Allegato "A" alla Deliberazione G.R. n° 12-10343 in data 8/9/2003 relativa all'approvazione della Variante Generale al P.R.G.C. vigente del Comune di San Gillio (To) di cui alle deliberazioni consiliari n. 35 del 28.06.96, n. 22 del 27.08.97, n. 31 del 29.06.01, n. 47 del 20.12.01, n.1 del 19.02.03 e n. 16 del 29.07.03.

Modificazioni introdotte "ex officio" ai sensi dell'11° comma dell'art. 15 della L.R. 5.12.1977 n° 56 e s.m.i..

**CARTA DI SINTESI DELLA
 PERICOLOSITA' GEOMORFOLOGICA E
 DELL'IDONEITA' ALL'UTILIZZAZIONE
 URBANISTICA - SCALA 1:10000
 TAVOLA N° 2**

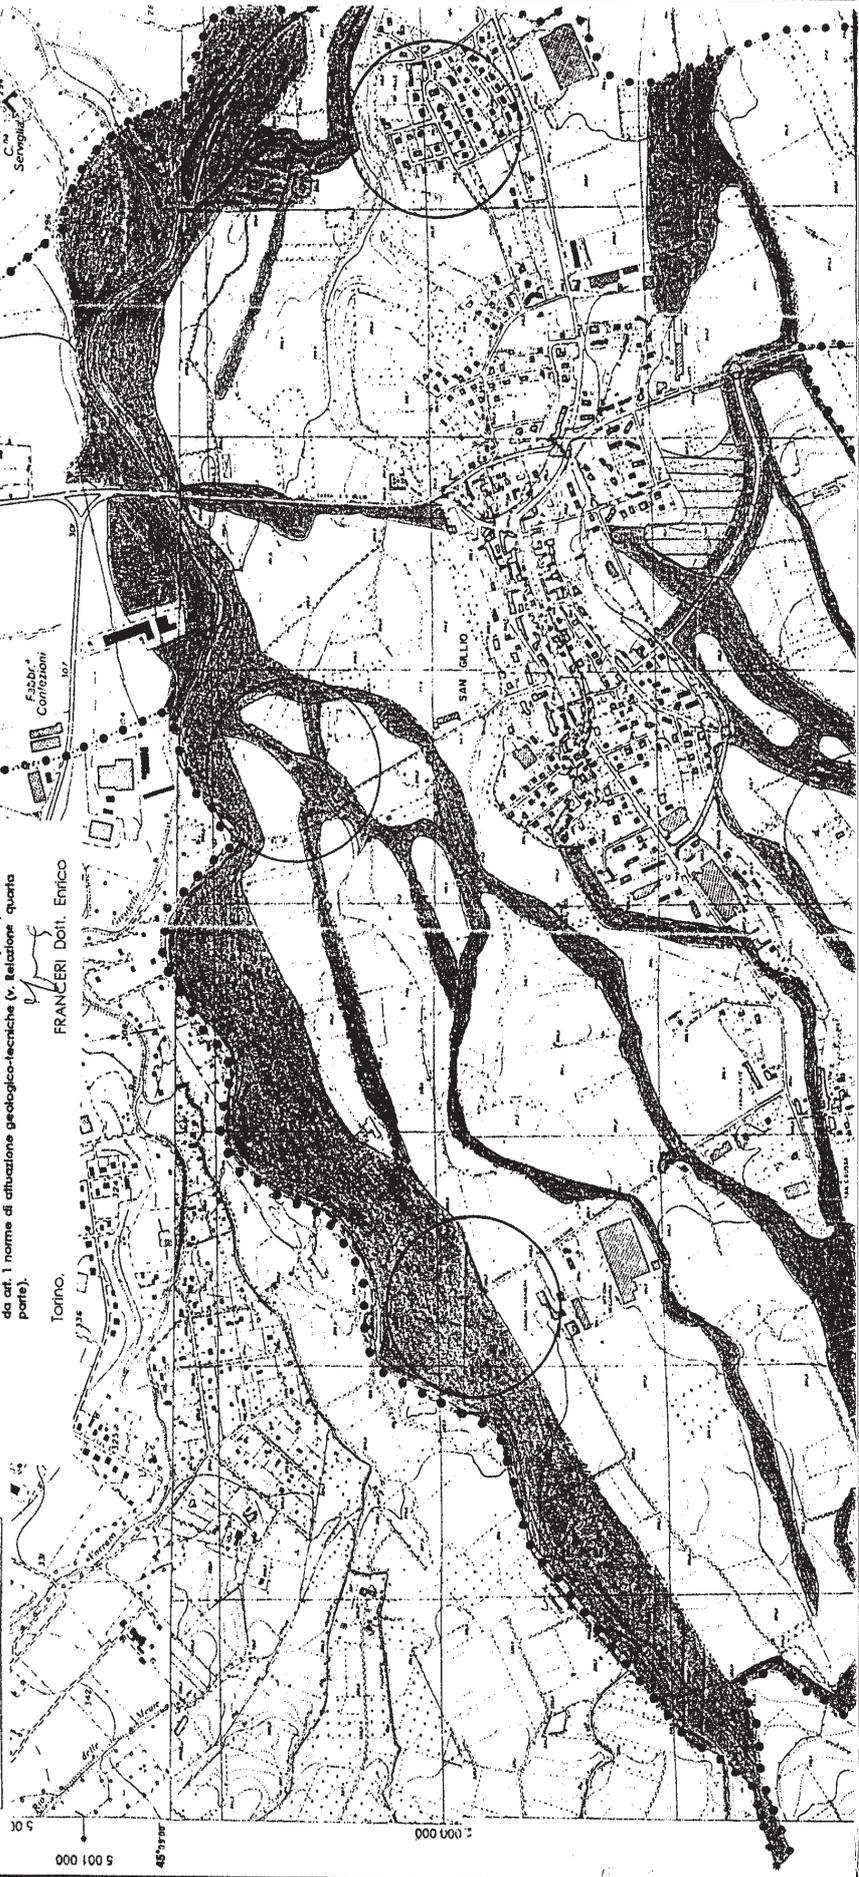
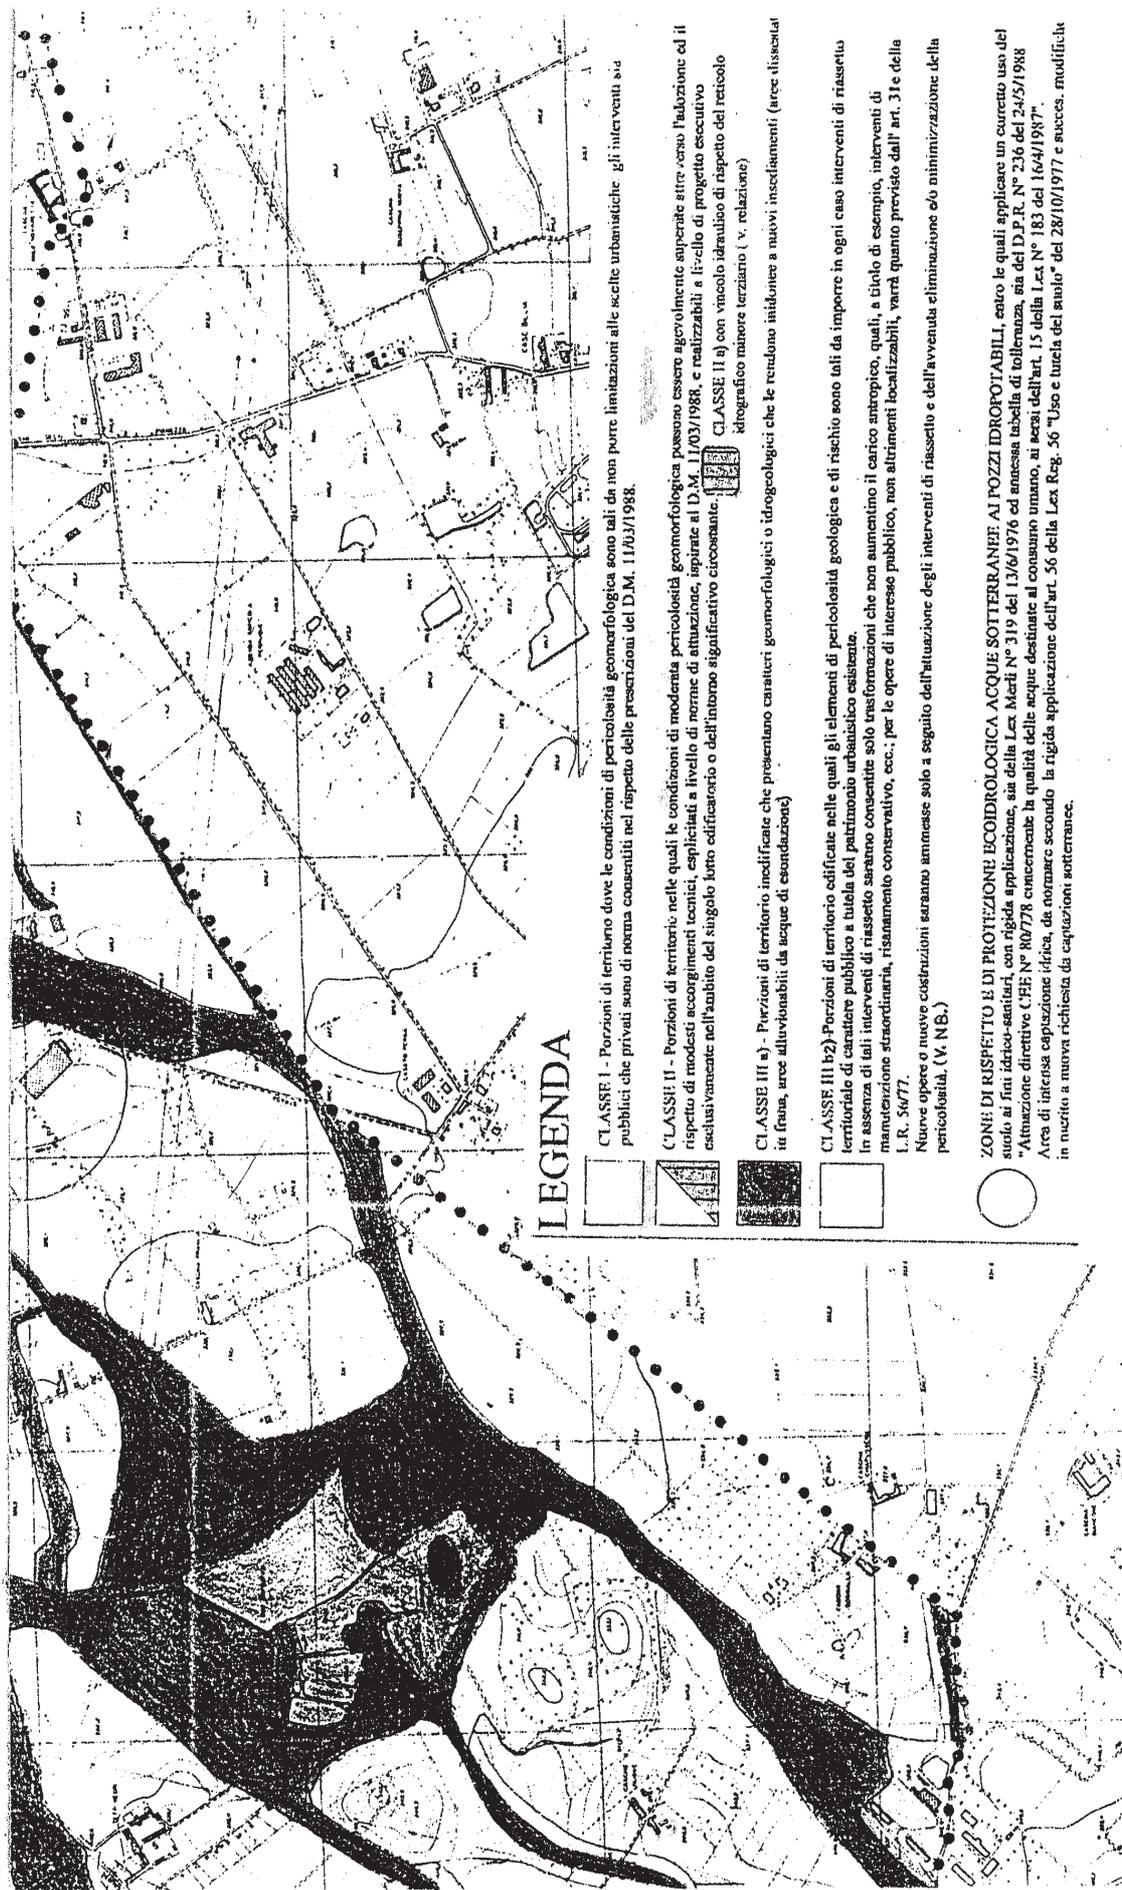
I contenuti progettuali della Tavola di cui sopra devono comunque intendersi aggiornati nel rispetto dei seguenti punti:

1. *la didascalia nella parte in alto a sinistra della carta recante la dicitura: "Vincolo idraulico di rispetto reticolo idrografico di 10 mt (5 mt per sponda) nelle zone di CLASSE IIIb2 eccetto l'area Re4 (30 mt) come da art. 1 norme di attuazione geologico tecniche " va integrata con la frase seguente:
"La fascia di rispetto del rio Caloria nel tratto urbano è da intendersi:

- mt 30 in corrispondenza dell'area Re4, in sponda sinistra idrografica;
- mt 10 nel tratto a monte dello scolmatore, in sponda sinistra, misurati a partire dal ciglio superiore della sponda;

- mt 5 misurati a partire dal ciglio superiore di entrambe le sponde, nel tratto in corrispondenza del concentrico, a partire dal punto di intersezione con lo scolmatore, a valle dello stesso, con l'accortezza che siano previsti ed attuati costanti interventi di manutenzione e pulizia del tratto intubato, oltrechè di controllo nel caso di eventi di piena e la predisposizione dei necessari accorgimenti a tutela della privata e pubblica incolumità."*

2. *L'area in classe IIIb2, compresa tra il rio Caloria e la futura viabilità, in sponda destra, va riclassificata in IIIa.*
3. *Per il settore posto in sinistra del Rio Secco, a monte della strada comunale Vallonio è ampliata la classe IIIa, in conformità con l'area indicata in "Eb" nella tavola 2a dello studio idraulico."*
